**AVIS RELATIF À LA PROTECTION
CONTRE LES EVENTUELS EFFETS NOCIFS ET NUISANCES
PROVOQUÉS PAR LES RAYONNEMENTS NON IONISANTS
GÉNÉRÉS PAR DES ANTENNES ÉMETTRICES STATIONNAIRES**

Commune : TOURNAI - Exploitant : TELENET GROUP

Référence exploitant : HT1746C

Rapport n° 1435 / 2024

Figure 1 : Vue en plan des lieux de séjour et des points de contrôle

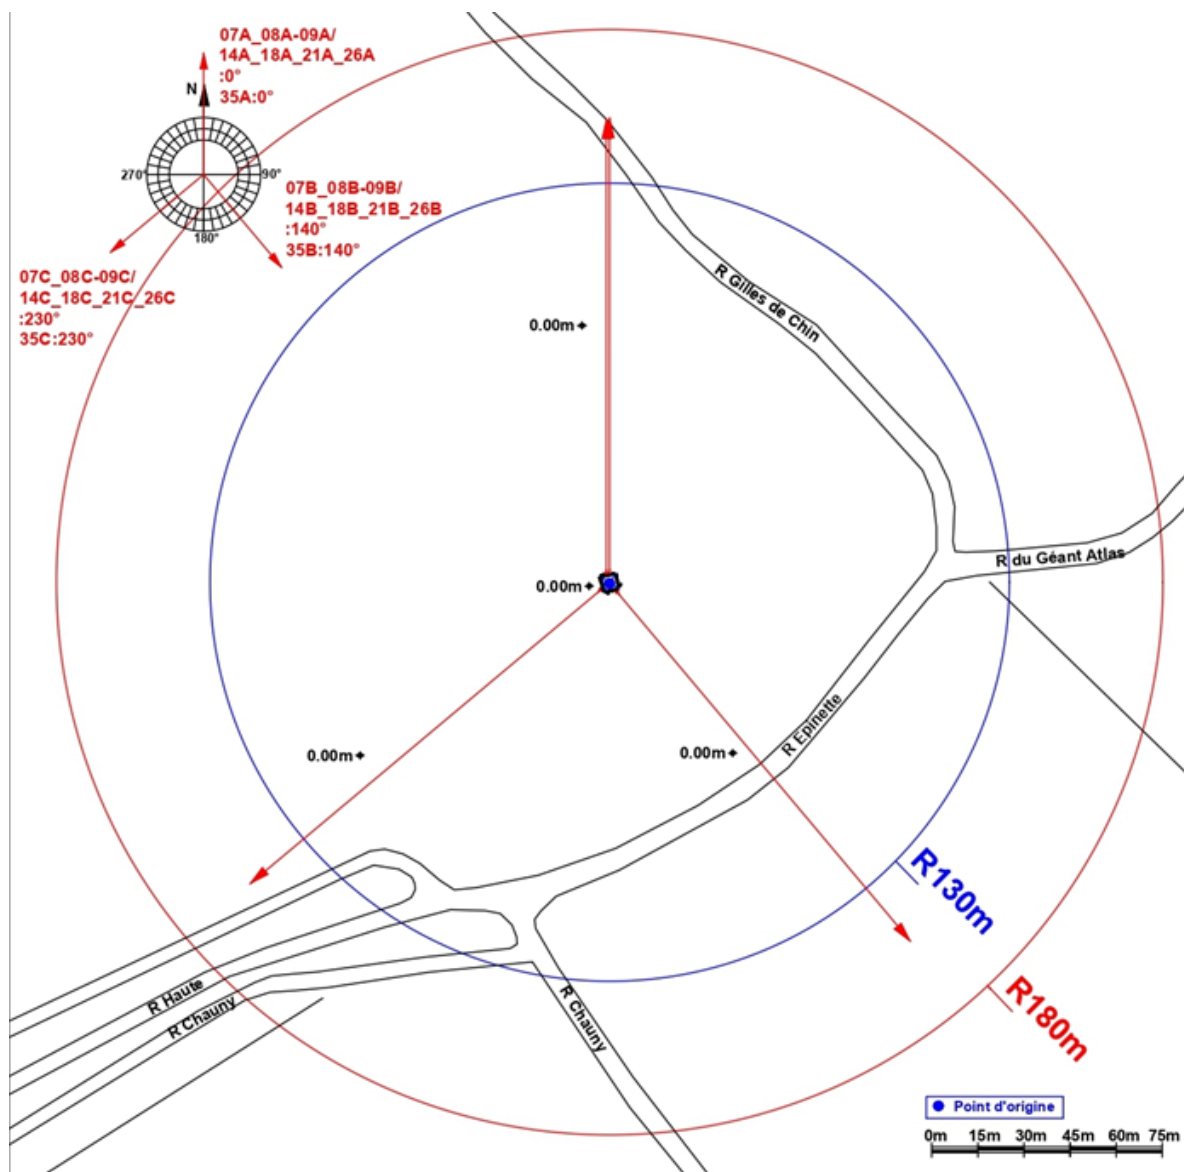
En ce qui concerne les antennes de l'installation mentionnées dans le tableau 1, la distance maximale à laquelle la limite pourrait être atteinte, à l'extérieur, est égale à 135,5 m. S'il n'y a pas de LS à une distance inférieure, les antennes respectent forcément la limite d'immission.

Dans le cas des LS situés à l'intérieur des bâtiments, une atténuation d'obstacle est prise en compte et il en résulte que la distance maximale à laquelle la limite pourrait être atteinte se réduit à 95,9 m.

En conclusion, les antennes émettrices stationnaires faisant partie de l'installation référencée dans le paragraphe 2 et dont les caractéristiques techniques sont résumées dans le tableau 1 **respectent les limites d'immission** fixées à l'article 4 du décret du 8 décembre 2022 (M.B. du 16.12.2022) modifiant le décret du 3 avril 2009 relatif à la protection contre les éventuels effets nocifs et nuisances provoqués par les rayonnements non ionisants générés par des antennes émettrices stationnaires.
